女川原子力発電所 2 号炉

原子炉格納容器圧力逃がし装置  
(原子炉格納容器フィルタベント系)  
審査会合における指摘事項の回答

平成 27 年 7 月 21 日

東北電力株式会社

第 11-1 図 原子炉格納容器フィルタベント系排水設備概要図

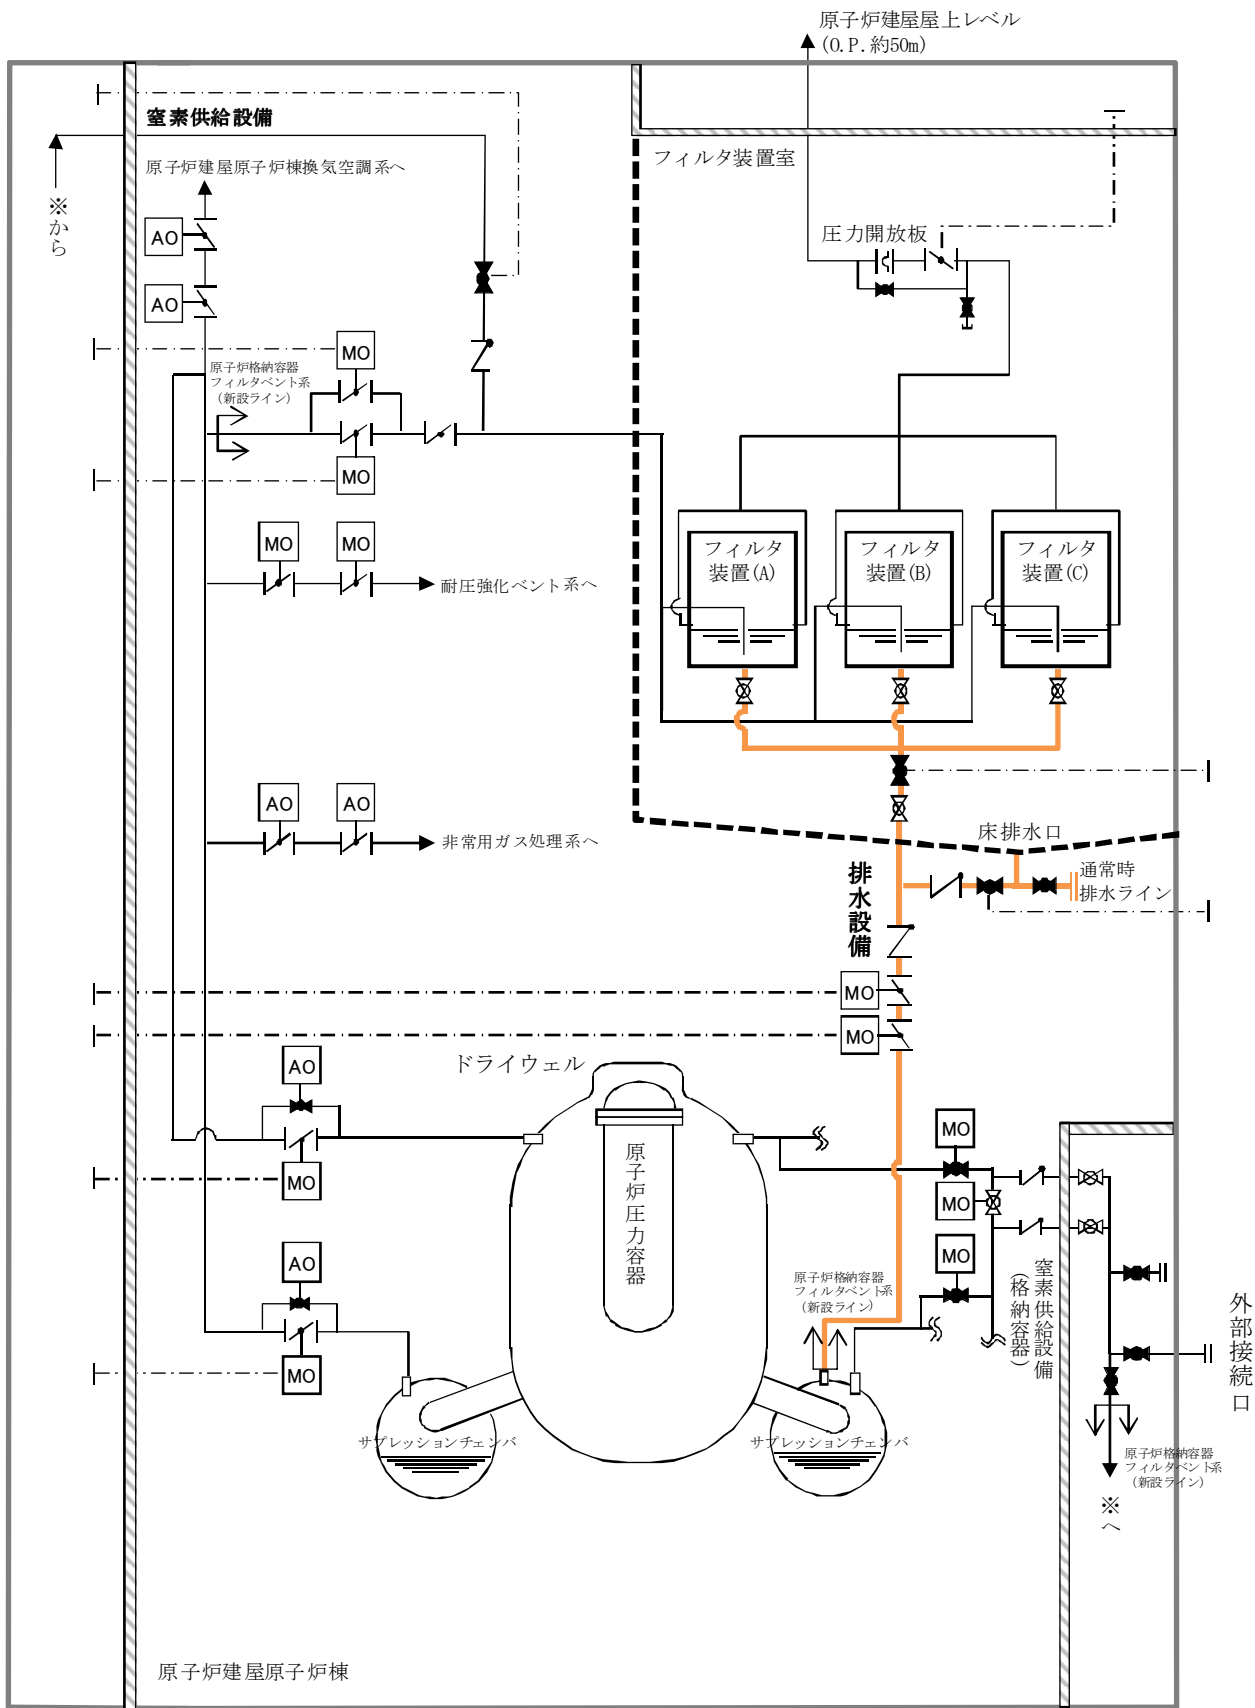
**【指摘事項：133-12, 137-15, 231-3】**

- ・ポンプ室を含むフィルタベント設置場所の漏えい対策を示すこと。
- ・フィルタベント周囲の地下水流入等，溢水に備えた排水方法について説明すること。
- ・ベント設置エリアでの汚染水以外の漏えい発生時の排水先を説明すること。

原子炉格納容器フィルタベント系のフィルタ装置は原子炉建屋内のフィルタ装置室に設置する。原子炉格納容器フィルタベント系はフィルタ装置等に保有するスクラバ溶液が漏えいしないよう設計上の考慮がなされているが，万一漏えいが発生した場合には，フィルタ装置室内に漏えい水が滞留することから，サブプレッションチェンバ等への排水ラインを設置する。

ベント後に放射性物質を含むスクラバ溶液がフィルタ装置室内に漏えいした場合には、床面からサプレッションチェンバへ排水する。この排水ラインは、格納容器圧力が約  kPa [gage] 以下の場合に弁を開操作することにより、ポンプを用いることなく、高低差によってフィルタ装置室内の漏えい水をサプレッションチェンバへ排水可能な設計とする。

原子炉格納容器フィルタベント系排水設備概要図を第 11-1 図に示す。

第 17-1 図 薬剤補給ライン

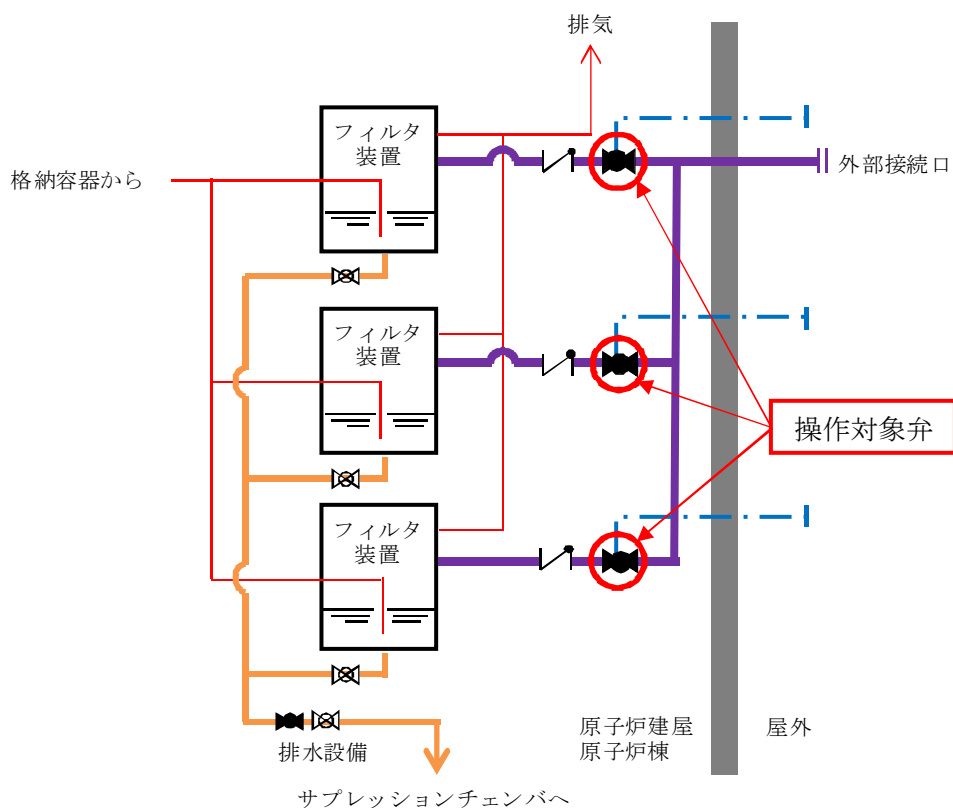
## 【指摘事項：137-27】

- ・薬剤への追加について、複数あるフィルタベント内のそれぞれのスクラバ水の均一性について説明すること。

外部接続口からフィルタ装置へ至る配管は、フィルタ装置それぞれに対して補給可能な構成としており、フィルタ装置へ薬剤を補給する場合、フィルタ装置 1 台毎に同量の薬剤を補給する。各フィルタ装置は連通管で接続されており、補給された薬剤は均一になる。

薬剤補給ラインを第 17-1 図に示す。

第 19-1 図 原子炉格納容器フィルタベント系によるベント実施フロー

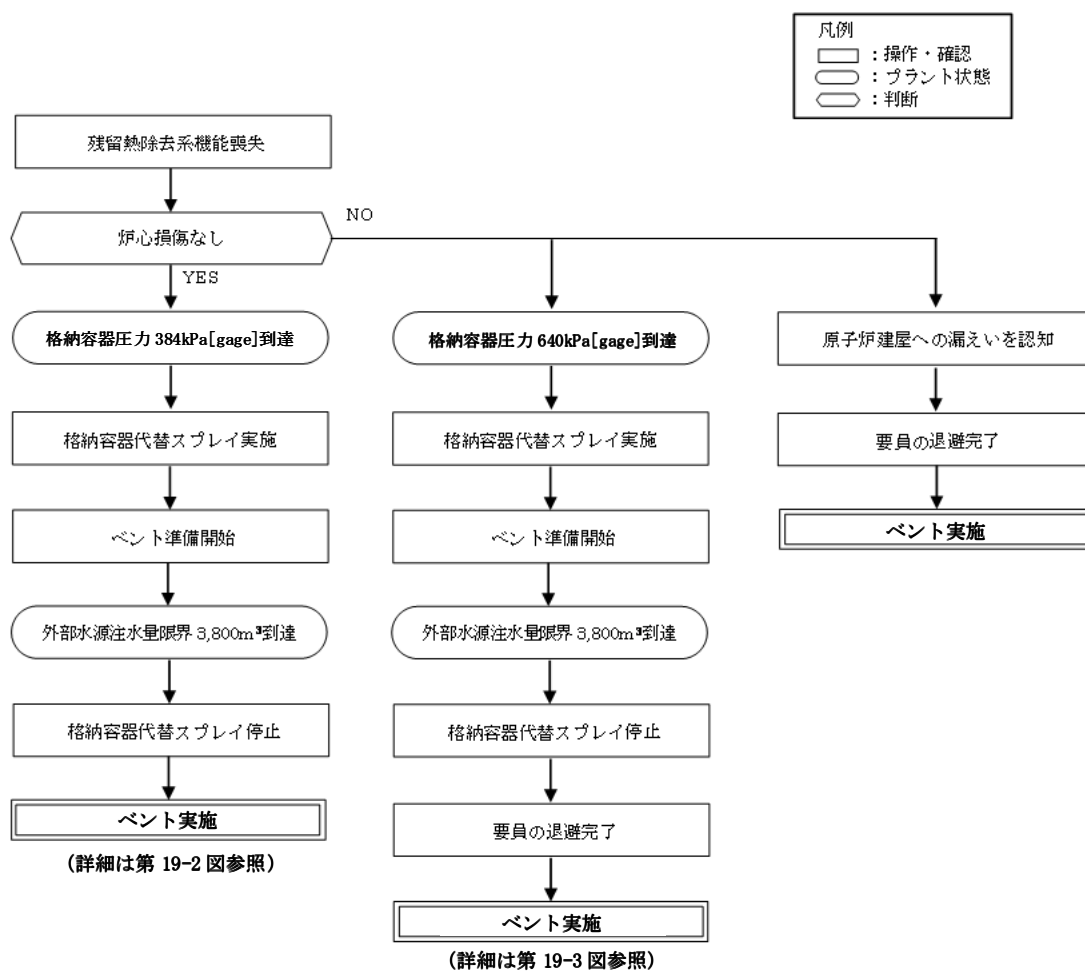
**【指摘事項：137-1, 137-18】**

- ・シーケンスによらず炉心損傷した場合のフィルタベント使用の判断, 運用について説明すること。
- ・フィルタベント開始の判断に必要なパラメータについて, 圧力以外も含めて必要なものを説明すること。

原子炉格納容器フィルタベント系によるベント実施フローを第 19-1 図に示す。

炉心損傷がない場合は, 格納容器圧力 384kPa[gage] (0.9Pd) にてベント準備を判断する。

炉心損傷がある場合には, 格納容器圧力 640kPa[gage] (1.5Pd) にてベント準備を判断する。

第 20-1 図 ドライウェルにおける  $\gamma$  線線量率

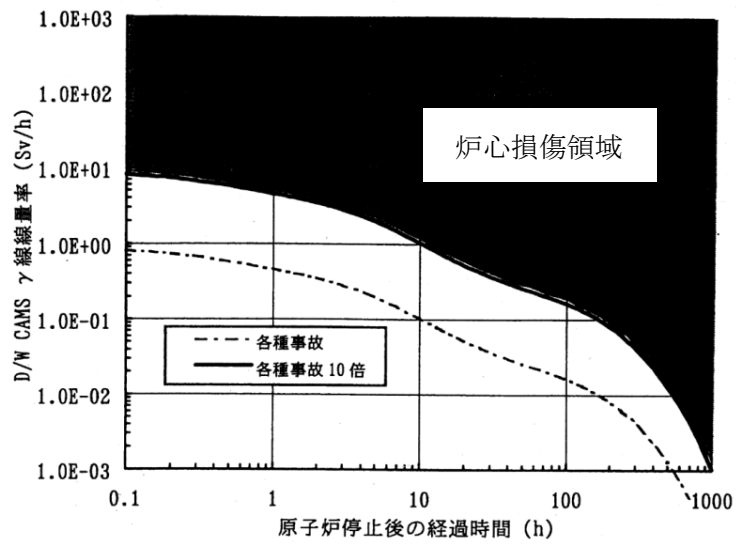
**【指摘事項：137-21】**

・有効性評価の炉心損傷の判断根拠を説明すること。

ドライウエルもしくはサプレッションチェンバのどちらかの放射能レベルが、各種事故（原子炉冷却材喪失）相当の $\gamma$ 線線量率の10倍を超えた場合に炉心損傷が開始したと判断する。

炉心損傷の判断基準を第 20-1 図及び第 20-2 図に示す。

第1図 原子炉格納容器フィルタベント系の系統構成

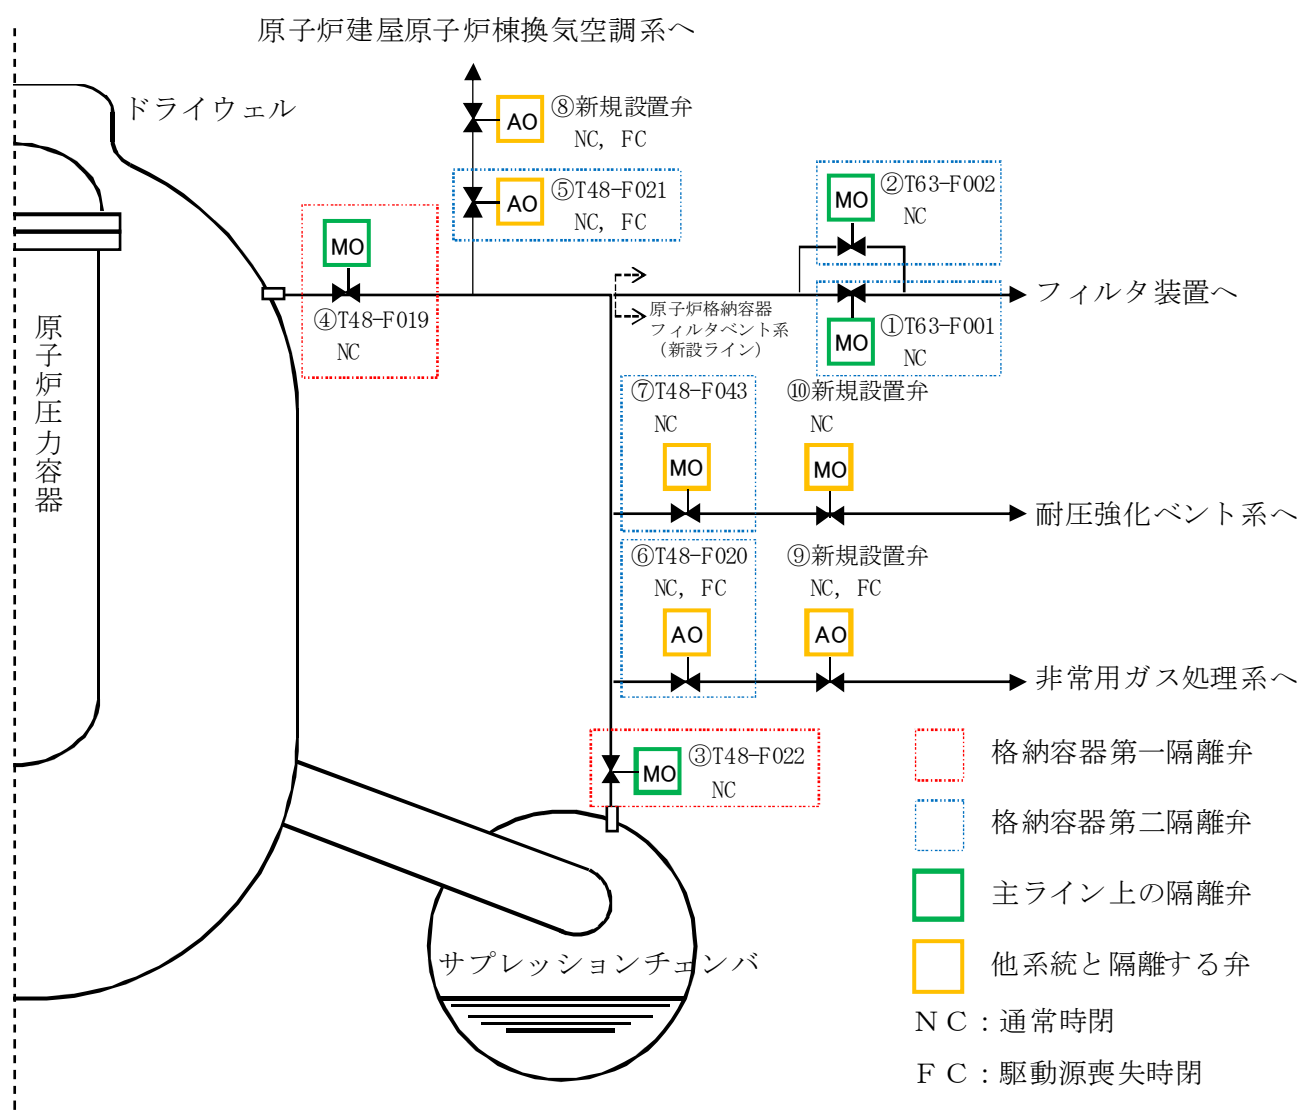
**【指摘事項：137-2】**

・フィルタベント前の隔離弁の健全性を確認する方法について説明すること。

中央制御室にて、ベント実施に必要な隔離弁の操作が可能であることを確認するため、電源が供給されていることを弁状態表示により確認する。

原子炉格納容器フィルタベント系の系統構成を第1図に示す。原子炉格納容器フィルタベント系は、格納容器第一隔離弁（第1図中③、④）と原子炉建屋原子炉棟換気空調系、非常用ガス処理系及び耐圧強化ベント系のそれぞれの隔離弁（格納容器第二隔離弁、第1図中⑤、⑥、⑦）の間の配管から分岐し、原子炉建屋原子炉棟換気空調系、非常用ガス処理系及び耐圧強化ベント系と配管を共用する。

第 27-1 図 原子炉格納容器フィルタベント系の系統構成

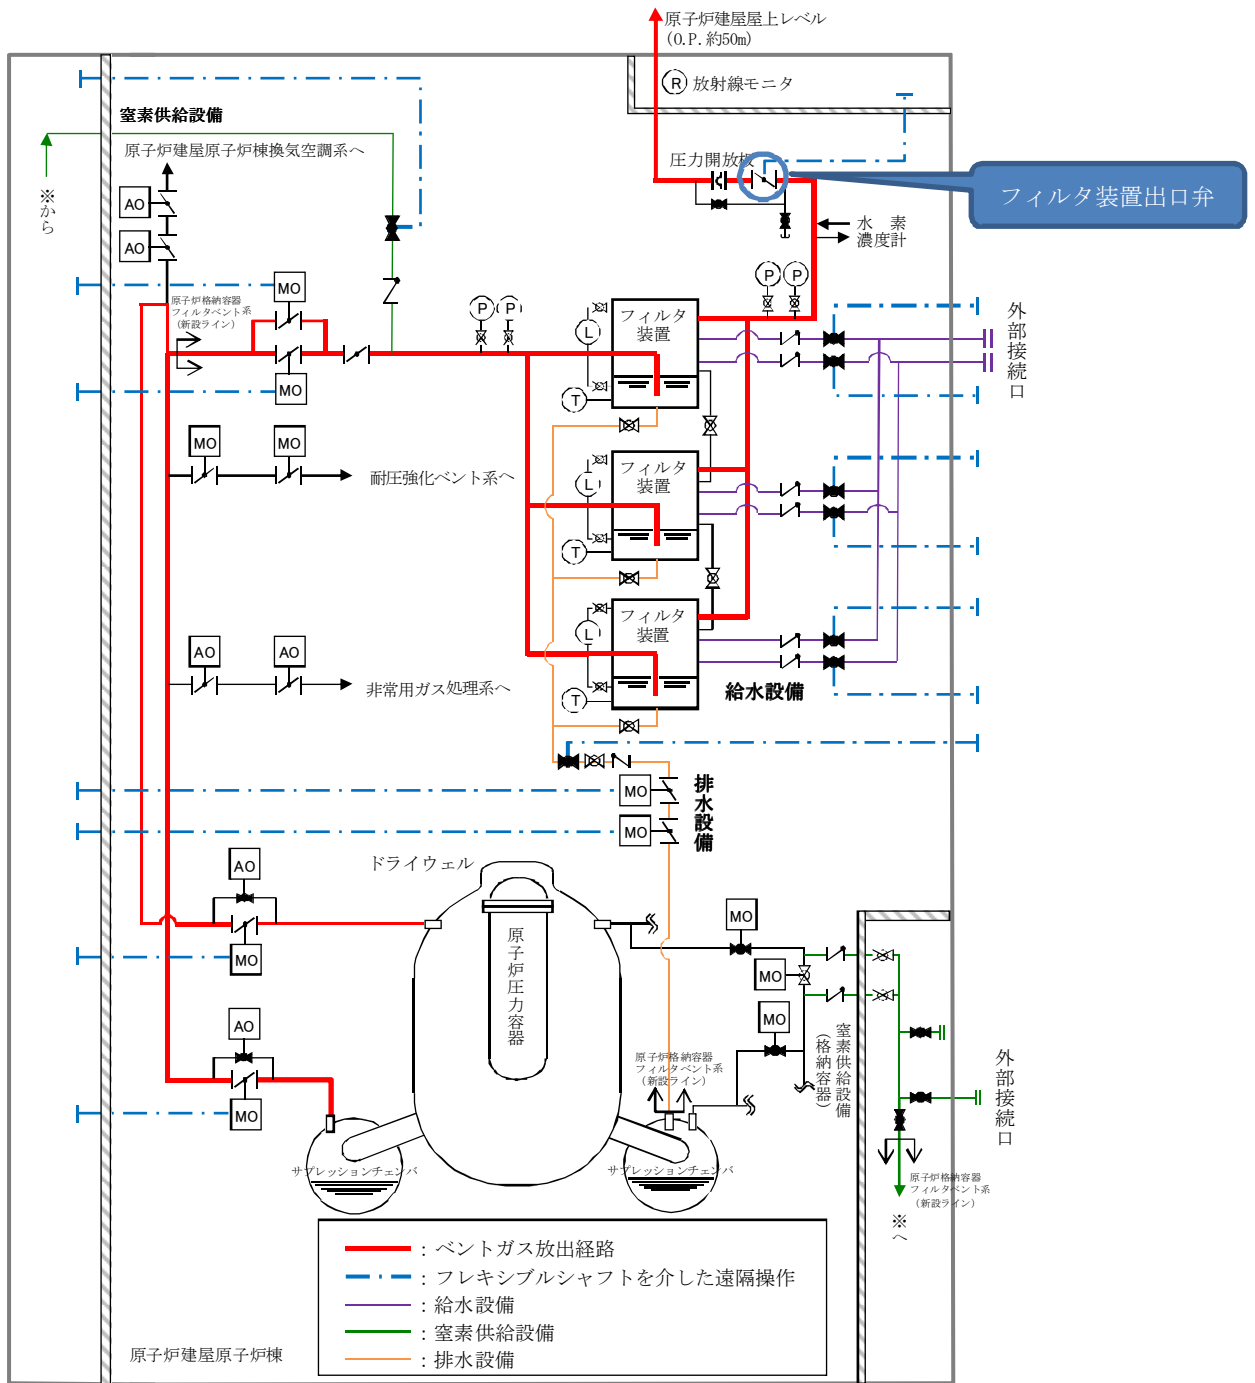
**【指摘事項：137-7】**

フィルタ装置出口から圧力開放板の間には、ベント終了後にフィルタ装置を大気と隔離するため、また、プラント起動前における系統内の窒素置換時に使用するための弁を設置する。この弁は、系統待機時は常時「開」運用であり、中央制御室にて開閉状態の監視が可能である。

原子炉格納容器フィルタベント系の系統構成を第 27-1 図に示す。フィルタ装置出口から圧力開放板の間にフィルタ装置出口弁を設置する。この弁は通常「開」運用であり，中央制御室にて開閉状態の監視が可能である。以下に，フィルタ装置出口弁の設置目的及び運用について示す。

第 28-2 図 圧力と飽和温度の関係

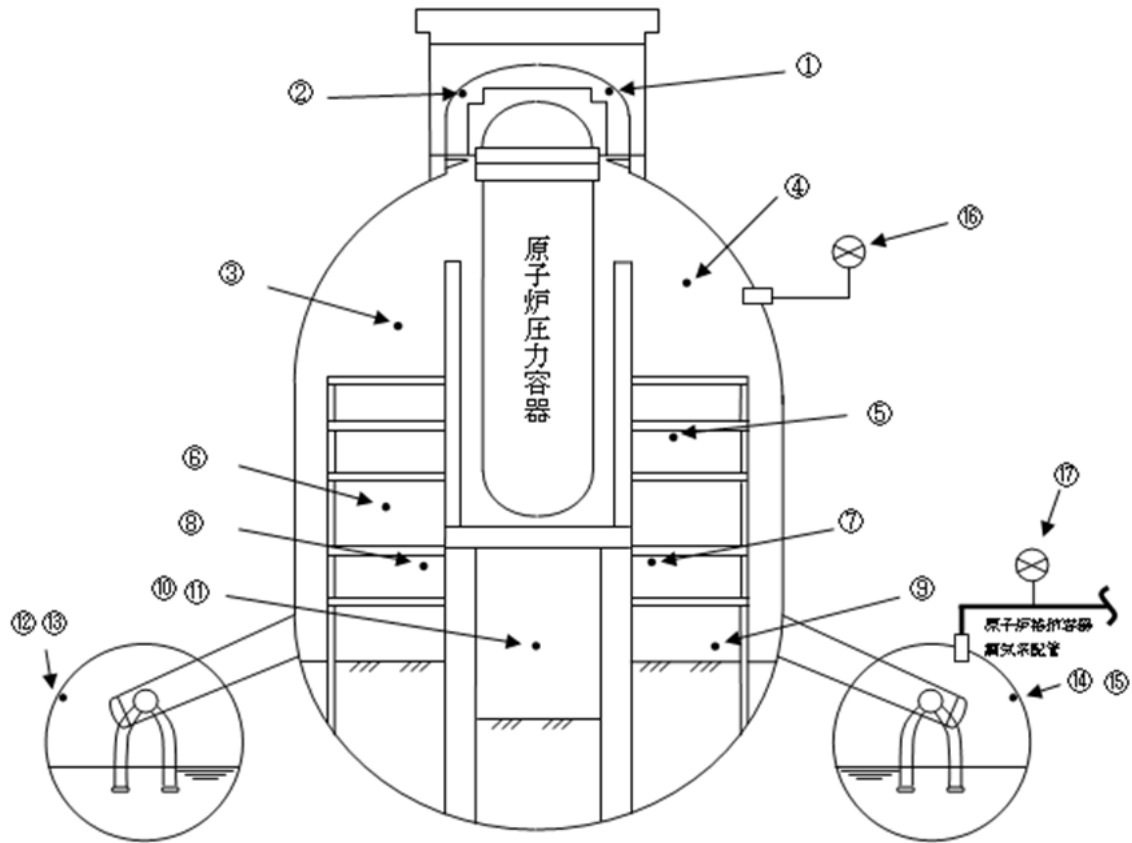
**【指摘事項：137-3, 137-8】**

格納容器圧力が計測できない場合は、格納容器内雰囲気温度から格納容器圧力を推定する。格納容器内が飽和状態の場合、温度と圧力は一意的な関係となるため、格納容器温度を計測すれば、その時の格納容器圧力を推定することができる。

圧力と飽和温度の関係を、第 28-2 図に示す。

第 29-1 図 格納容器圧力の推移

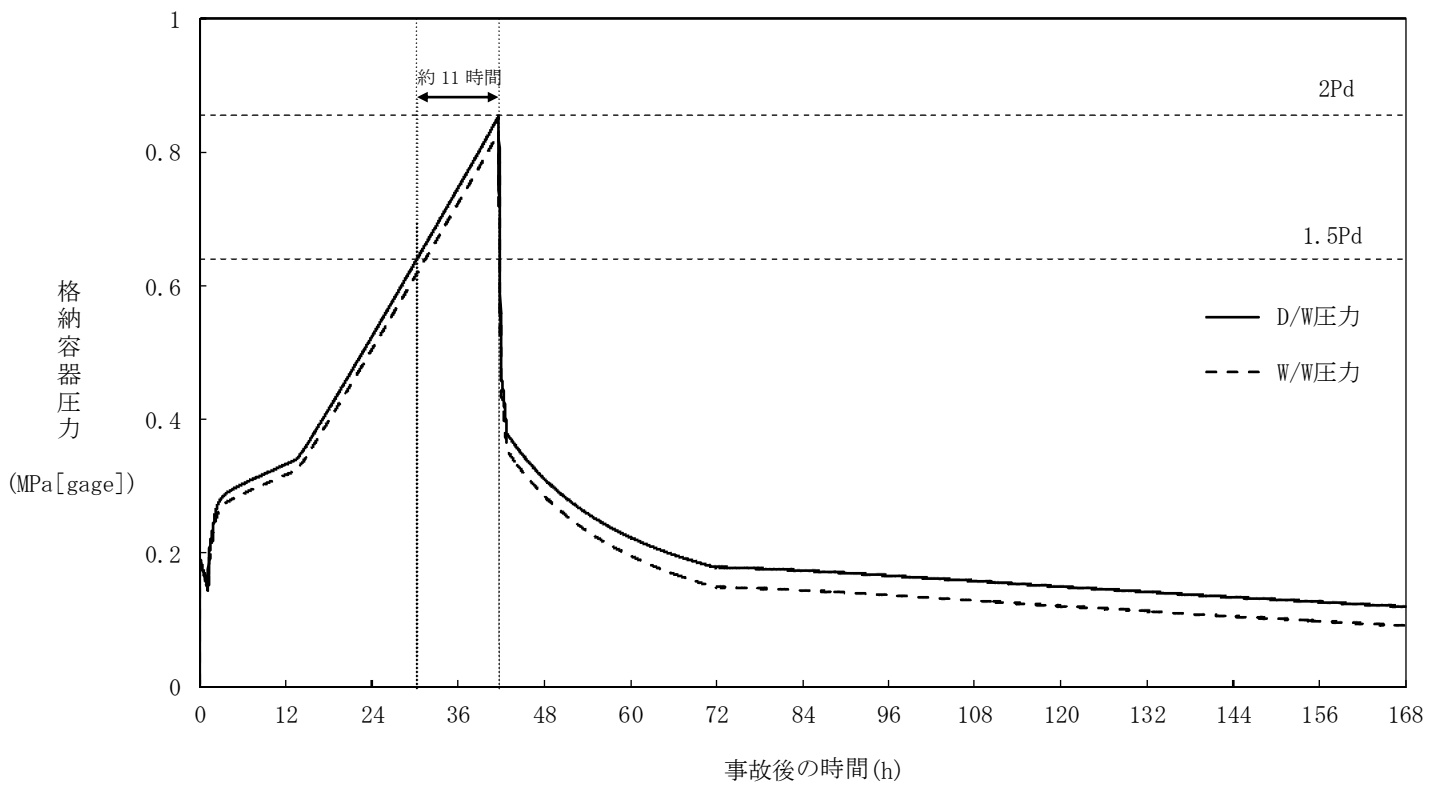
**【指摘事項：137-5, 216-1, 216-3, 216-4】**

万一、格納容器スプレイに失敗した場合であっても、以下のとおり、格納容器圧力 854kPa [gage] (2Pd) 到達までにベントの実施が可能である。

有効性評価における格納容器破損防止シーケンスのうち、格納容器スプレイ失敗から 2Pd 到達までの時間が短い「格納容器過圧・過温破損(大破断 LOCA 時注水機能喪失(原子炉圧力容器健全))」において、仮に、格納容器圧力が 1.5Pd に到達したにもかかわらず、格納容器スプレイに失敗した場合、格納容器圧力はその後も上昇を続け、第 29-1 図に示すとおり 1.5Pd 到達から約 11 時間後(事象発生から約 41 時間後)に 2Pd に到達する。

第 33-1 図 サプレッションチェンバのプール水位

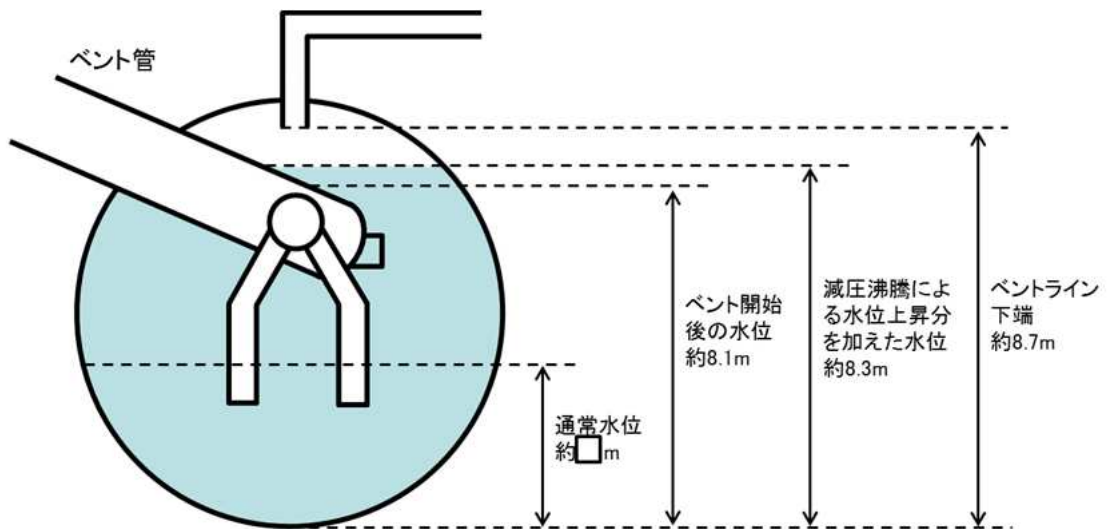
**【指摘事項：137-12】**

原子炉格納容器フィルタベント系によるサプレッションチェンバからのベント開始時には、ベント管及びドライウエルの蓄水がサプレッションチェンバに流入することで、サプレッションチェンバのプール水位が約 8.1m まで上昇する。加えて、サプレッションチェンバの圧力が降下することによるサプレッションチェンバのプール水の減圧沸騰により、サプレッションチェンバのプール水位は約 0.2m 上昇し、約 8.3m となるが、ベントライン下端（約 9.0m）に対して余裕がある。
